"OBRAS DE ADECUACIONES Y AMPLIACIONES DE LA INFRAESTRUCTURA DEL AREA DE LAVADO Y POCETAS AUXILIARES DE CADA UNO DE LOS PISOS, MEJORAMIENTOS DE OBRAS VARIAS EN PLAZOLETA, TARIMAS EXISTENTES Y CONSTRUCCION DE AREA PARA ELEMENTOS DE BODEGAJE EN AREA DE ESCALERA DE EMERGENCIA Y DE QUINTO PISO EN LA SEDE PRINCIPAL AVENIDA 40, CAMARA DE COMERCIO DE VILLAVICENCIO"

**INFORME MODIFICATORIA versión 1
CONTRATO DE OBRA No. C-119-2025**

Versión	Fecha	Descripción	Elaboró	Revisó/Aprueba
01 sujeta a revisión	23/04/2026	Emisión inicial - Informe técnico consolidado para respuesta a requerimientos de supervisión.	INGEGAB S.A.S.

3.2 Área de lavados adyacente a cafeterías (pisos 1 al 7)

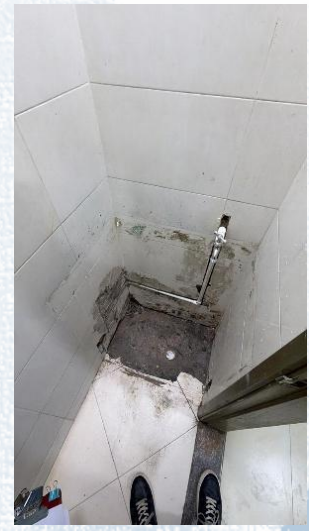
En las áreas de lavados asociadas a cafeterías (pisos 1 al 7) se identificó como falla principal la obstrucción del ramal de desagüe por acumulación de material particulado (arena y yeso) y residuos provenientes del lavado de implementos y de actividades de obra anteriores que utilizaron el lavadero como punto de descarga. Esta condición se vio agravada por la inexistencia de una batea funcional y por la falta de pendiente adecuada en la poceta, lo cual facilitaba el estancamiento y la deposición de sólidos, haciendo recurrentes los taponamientos.

Como solución definitiva se realizó el cambio de tubería desde la conexión derivada del tubo principal, dejando el tramo intervenido con sistema sanitario renovado. En paralelo,

se hará una intervención arquitectónica mediante demolición de pared en drywall y ampliación de la zona de lavado en aproximadamente 60 cm hacia el fondo, con el fin de permitir una configuración adecuada del punto de lavado y mejorar condiciones de uso y maniobra. Se reconstruirá la poceta garantizando una pendiente hidráulica suficiente hacia el punto de desagüe. Para controlar adherencia y desempeño del sustrato, se usará mezcla con líquido adherente e impermeabilización del poyo mediante dos (2) capas, con el objetivo de reducir el riesgo de filtraciones y aumentar la durabilidad del elemento. Finalmente, se realizará la colocación e instalación de lavaderos prefabricados, asegurando el conjunto operativo.

Adicionalmente, en dicho espacio hay una rejilla sin finalidad hidráulica operativa. Se planea instalar lámina metaldeck como elemento de cierre y soporte y posteriormente fundición de material para dejar el punto totalmente cerrado y transitable. Como medida de mantenimiento y accesibilidad se busca dejar un registro técnico de 28 x 28 cm, destinado a inspección de tubería y/o paso controlado de cables, evitando la reapertura del riesgo asociado a una rejilla abierta.

3.4 Plazoleta – rejillas sin finalidad hidráulica, riesgo peatonal y solución de cierre

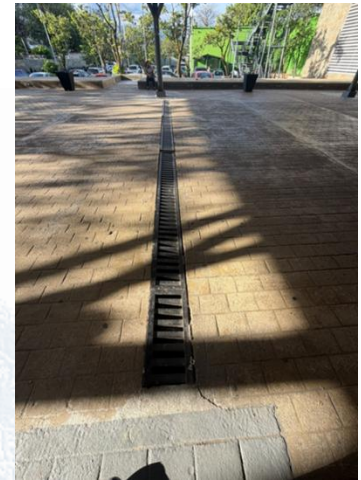
En consecuencia, las canaletas y rejillas lineales actualmente instaladas han quedado técnicamente en desuso, constituyéndose en elementos que no cumplen ninguna función hidráulica activa y que representan un riesgo para la movilidad peatonal, además de comprometer la estética del espacio.

Con el propósito de restablecer la funcionalidad hidráulica del espacio, garantizar la seguridad peatonal y lograr la uniformidad del acabado de la plazoleta, se plantea la ejecución de las siguientes actividades.

Corte y retiro de las rejillas existentes, limpieza y preparación de la superficie de soporte y verificación del estado del sistema de drenaje existente.

Sistema de drenaje: Se instalará tubería PVC de 6 pulgadas como colector principal, la cual conecta directamente a la caja de inspección existente. A lo largo de este colector se instalarán conexiones en tee, a las cuales se acopla un sifón en cada punto correspondiente a las rejillas retiradas. Los sifones quedan embebidos en la losa de cierre al nivel de la superficie terminada, funcionando como captadores de aguas superficiales. Este sistema garantiza que, ante eventos de lluvia de alta intensidad, el agua que pueda acumularse en la superficie, a pesar de la existencia de cubierta, drene eficientemente a través de los sifones, conecte con el colector principal mediante las tees y sea conducida hasta la caja de inspección, evitando encharcamientos y garantizando la funcionalidad hidráulica del área intervenida.

Sistema de cierre: Construcción de losa en mortero de resistencia MR3.6 con acabado en concreto estampado, a una relación agua/cemento de 0.30, garantizando una superficie resistente, impermeable y de adecuado acabado estético acorde con el entorno de la plazoleta.

Juntas y sellamiento: Instalación de juntas de dilatación mediante corte, instalación de cordón de respaldo elastomérico y aplicación de sellador de poliuretano, garantizando la absorción de movimientos y la impermeabilidad de las juntas a largo plazo.

3.7 Bodega externa

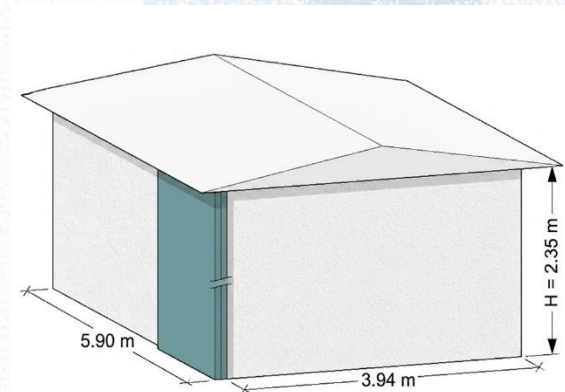
Se realizará la ampliación y cerramiento de la bodega existente ubicada en el área de parqueadero de la sede de la Cámara de Comercio de Villavicencio, mediante la construcción de una estructura conformada por los siguientes elementos:

Cimentación y placa de contrapiso: Construcción de pedestales en concreto de 20×20×40 cm con platina de anclaje embebida de 15×15×3/8" y pernos de anclaje en varilla de 1/2", sobre los cuales se soportan las columnas metálicas. Se incluye placa de contrapiso en concreto de 20.7 MPa (3000 PSI) mezcla en obra, con espesor de 15 cm y refuerzo en parrilla de varilla de 3/8" a cada 15 cm en una cama, con pelos de arranque en L hacia la mampostería.

Estructura metálica: Columnas en tubo estructural TS 100×100×3mm en acero A588, con altura de 2.35 m, soldadas a las platinas de anclaje y arriostradas con atiesadores triangulares en platina de 3/8". Viga de amarre perimetral y correas de cubierta en tubo rectangular 80×40×2mm Cal. 14, con cerchas de cubierta a dos aguas conformadas por diagonales de 2.305 m, tubo vertical central de 0.40 m y tubos verticales intermedios de 0.27 m. Toda la estructura recibirá aplicación de esmalte sintético anticorrosivo.

Mampostería: Cerramiento perimetral en bloque Flexa No. 4 de 10×20×30 cm, con mortero

de pega 1:3, altura de 2.35 m. Se incluye puerta metálica corredera en tablero troquelado de 2.00×2.35 m en cara lateral, con marco y herrajes. Entre las columnas y la cubierta se instalarán rejas de seguridad en varilla cuadrada 10mm A.S. en los espacios triangulares conformados por las cerchas.

Cubierta: Teja panel metálico en lámina Aluzinc calibre 26 con pintura poliéster horneada, cubierta a dos aguas con pendiente del 17.3%, alero de 30 cm en cara frontal y laterales. Área total de cubierta: 26.82 m².

Acabados: Pañete y pintura sobre mampostería, en los muros interiores y exteriores de la bodega, para un acabado uniforme y listo para la disposición necesaria que requiera la Cámara de Comercio de Villavicencio.
